VILLE DE QUÉBEC

sommaire décisionnel

Numéro : GT2023-166
Date : 13 Avril 2023

Adoption du Règlement modifiant le Règlement de l'Arrondissement de Sainte-Foy-Sillery-Cap-Rouge sur l'urbanisme relativement aux zones 31243Mb, 31249Mb, 31709Ha, 31724Mb et 31725Ha aux fins de sa concordance au Programme particulier d'urbanisme du site patrimonial de Sillery et ses environs, R.C.A.3V.Q. 327 (quartier de Sillery, district électoral de Saint-Louis-Sillery)

Plan de subdivision de la zone 31243Mb :

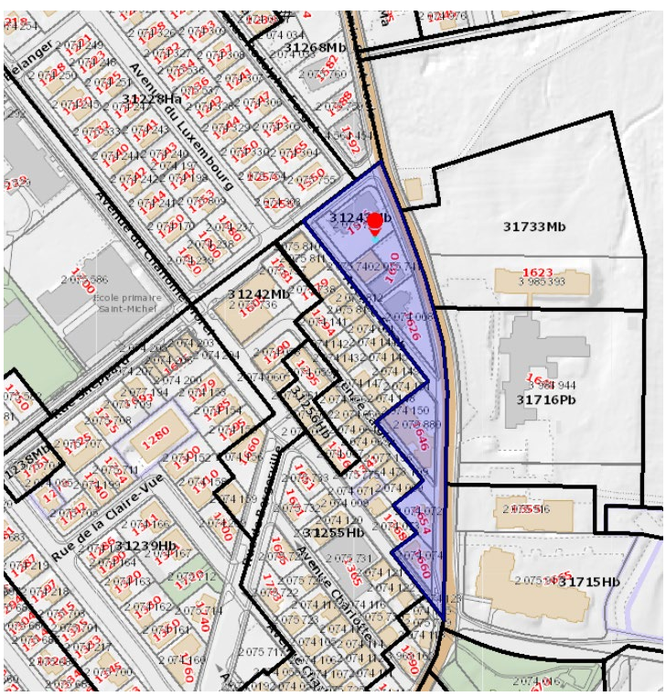
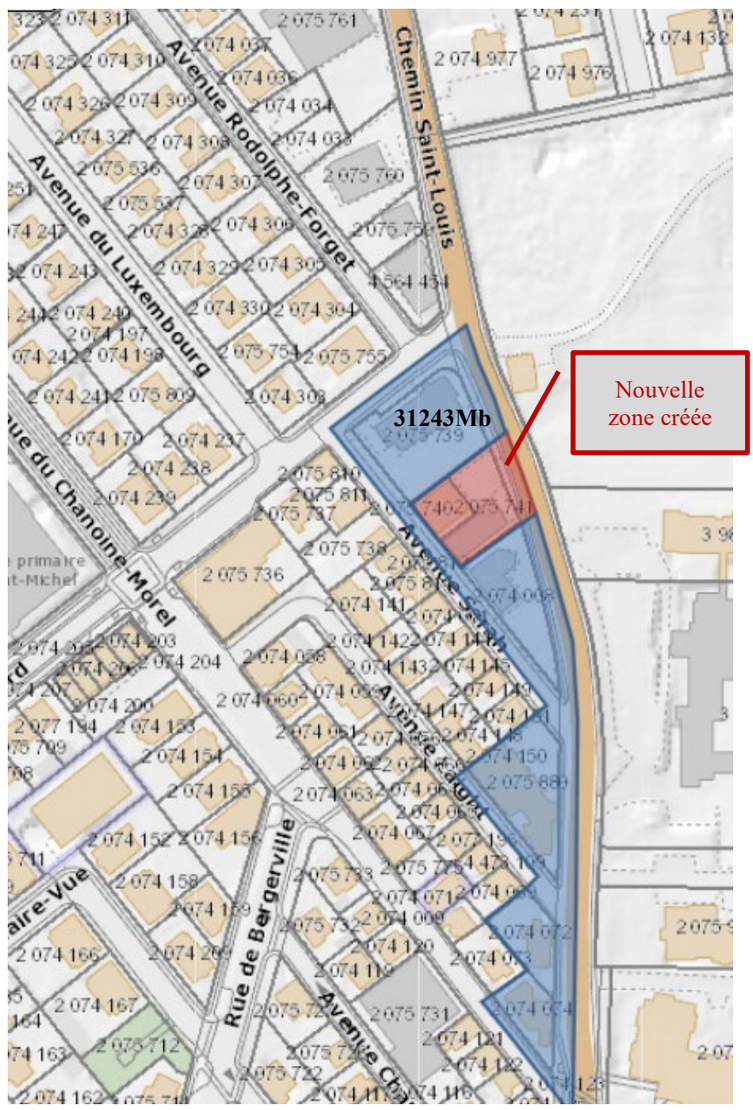
Plutôt que de modifier l'ensemble de la zone 31243Mb pour autoriser un usage résidentiel au rez-de-chaussée, l'administration propose de subdiviser la zone afin d'inclure dans la nouvelle zone le lot visé par la demande, ainsi qu'un lot adjacent sur lequel est construit un bâtiment résidentiel de huit logements (voir le plan ci-dessous). La trame commerciale n'est pas homogène à cet endroit et la subdivision proposée favorisa le maintien des usages commerciaux existants dans la zone, tout en permettant une mixité résidentielle dans un secteur où l'usage résidentiel est déjà exercé au rez-de-chaussée.

- Créer une nouvelle aire d'affectation à même l'aire d'affectation M_SL_2 au PPU, et conséquemment créer une nouvelle zone à même la zone 31243Mb (zone identifiée en rouge). Dans cette nouvelle zone, inscrire le même cadre réglementaire que la zone 31243Mb en y permettant toutefois le groupe H1 *Logement* à tous les étages.

- Créer la nouvelle zone 31280Mb à même une partie de la zone 31243Mb pour y inclure les lots 2 075 740 et 2 075 741

- Prescrire, dans cette nouvelle zone, le même cadre réglementaire que celui de la zone 31243Mb, sans toutefois inscrire de localisation pour le groupe d'usages H1 *Logement*

Plan proposé *(nouvelle limite de la zone 31740Ra en bleu) :*

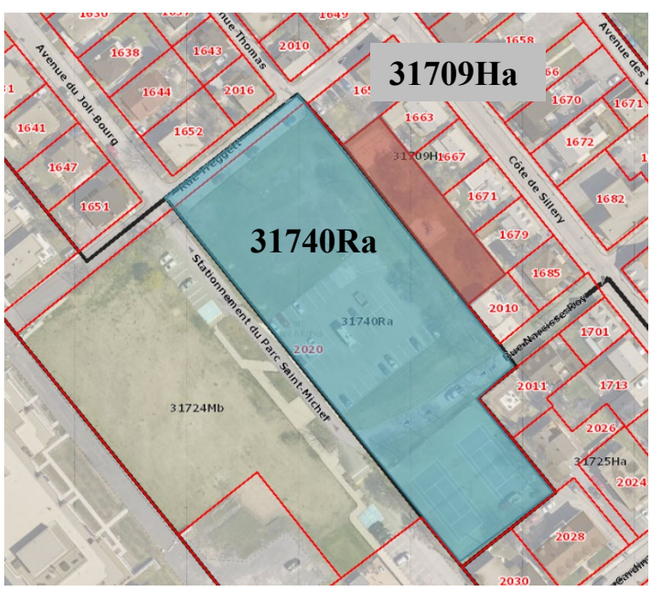
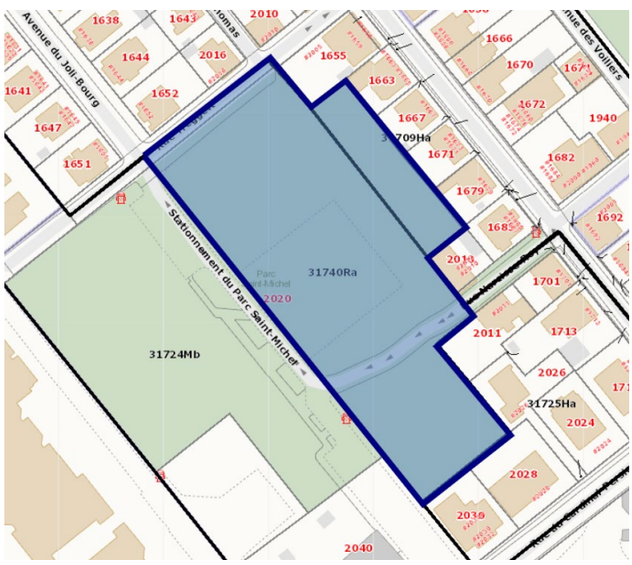
Bien que la zone 31709Ha permet le groupe d'usages R1 Parc, il serait plus approprié d'englober entièrement les futurs aménagements du parc Saint-Michel dans la zone 31740Ra identifiée en bleu pâle, qui permet uniquement les groupes d'usages R1 Parc et R2 Équipement récréatif extérieur de proximité.

Le Service de la planification de l'aménagement et de l'environnement et la Division de la gestion territoriale recommandent d'agrandir l'aire d'affectation PEV_10 à même l'aire R_F_8 au Programme particulier d'urbanisme (PPU) pour le site patrimonial de Sillery et ses environs. Ainsi, la zone 31740Ra sera agrandie à même une partie de la zone 31709Ha, comme illustré sur le plan proposé.

2° l'agrandissement de la zone 31740Ra à même une partie de la zone 31709Ha qui est réduite d'autant, tel qu'illustré au plan numéro RCA3VQ327A02 de l'annexe I du présent règlement.

C. RÉVISION DES MARGES – ZONES 31709Ha et 31725Ha

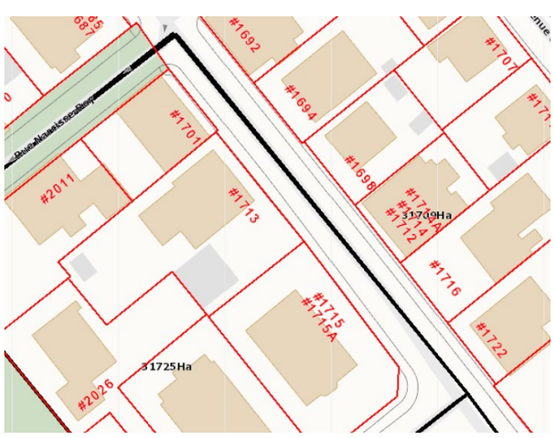
Les zones 31709Ha et 31725Ha regroupent des lots de différentes formes et dimensions, qui présentent des implantations de bâtiments très rapprochées des limites de terrain. En effet, les bâtiments érigés pour plusieurs à la fin du 19e siècle occupent une grande partie du terrain, dont certains murs sont construits à la ligne de lot.

Pour permettre d'adapter un projet de construction à la dimension du terrain et du milieu dans lequel il s'insère, il est proposé de modifier les marges pour que la Commission d'urbanisme et de conservation de Québec (CUCQ) puisse déterminer celles-ci en fonction des critères et des objectifs du Règlement qu'elle applique, le R.V.Q. 1324.

De plus, un changement du type de milieu identifié pour le stationnement est proposé afin qu'il soit adapté à la trame urbaine compacte existante, qui est comparable aux quartiers centraux plus anciens de la Ville. Le nombre minimal de cases de stationnement dans un milieu « Urbain dense » est moindre, puisqu'il est de 0,5 case par logement (pour un bâtiment de moins de quatre logements) contrairement à une case par logement, dans un milieu de type « Général ».

- Diminuer la marge avant de 2,5 mètres à zéro.
- Diminuer la marge latérale de 2 mètres à zéro.
- Diminuer la marge arrière de 2,5 mètres à zéro.
- Modifier le type de milieu pour le stationnement par l'inscription de la mention « Urbain dense » sur la ligne intitulée « Type de milieu » de la section intitulée « Stationnement hors rue, chargement ou déchargement des véhicules ».

Date du plan : 2023-03-14
No du règlement : R.C.A.3V.Q.327
Préparé par : S.R.
No du plan : RCA3VQ327A01
Échelle : 1:1 500

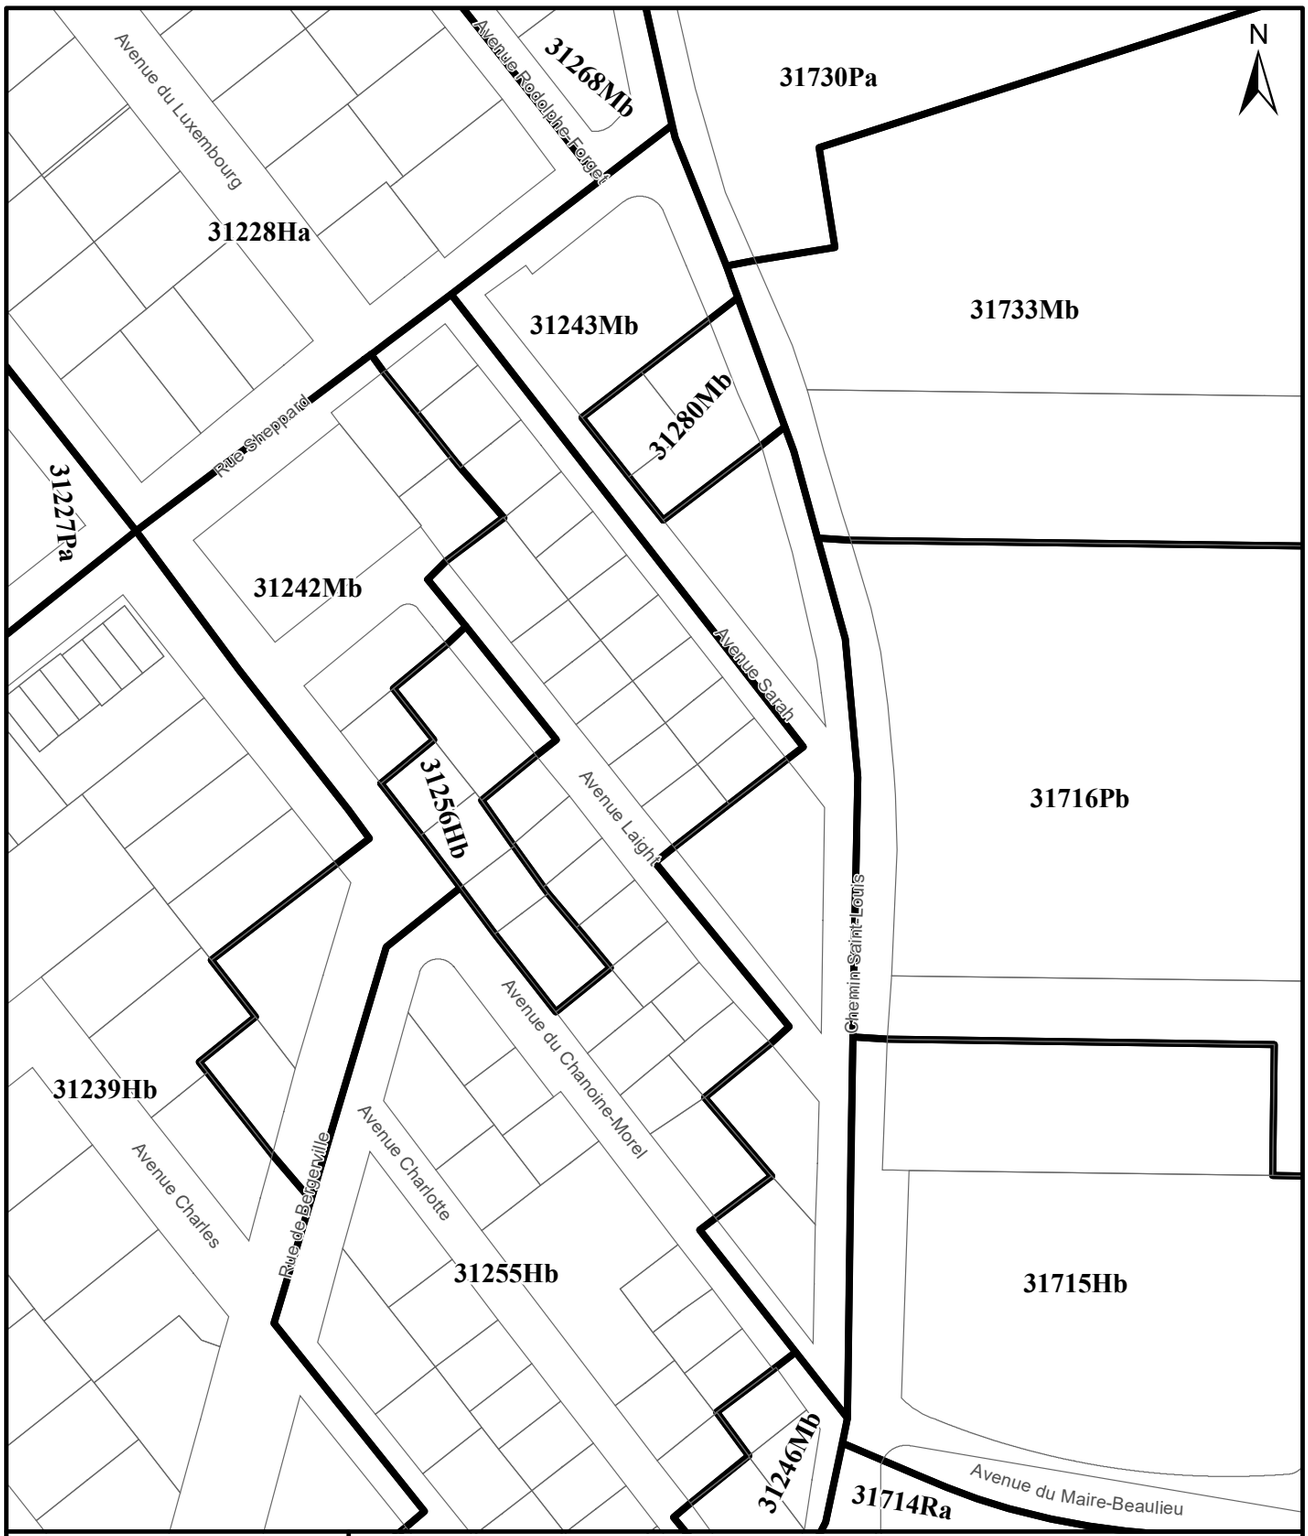
1° la création de la zone 31280Mb à même une partie de la zone 31243Mb qui est réduite d'autant, tel qu'illustré au plan numéro RCA3VQ327A01 de l'annexe I du présent règlement;
